## ドリンクサーバー 6L 仕様変更のご案内

《対象商品》 ドリンクサーバー 6L (4521540247046)

《変更点》 蛇口ハンドル部分の材質/形状/操作方法

### 【変更後】

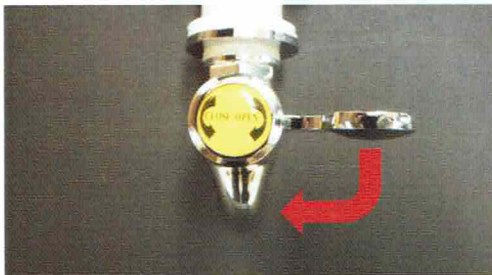
### ◎材質/形状 【現行品】

材質：亜鉛合金クロムメッキ

- これまでの蛇口は亜鉛合金を使用しており、頑丈ではあるが、ハンドル部を回す動作に力が必要。
- 蛇口が重く、洗浄や保管しにくい。

材質：ABS樹脂クロムメッキ

- 蛇口素材をABS樹脂に変更。ハンドルを回す動作を容易に行う事が出来る。
- 重量が軽くなり、扱いやすい。
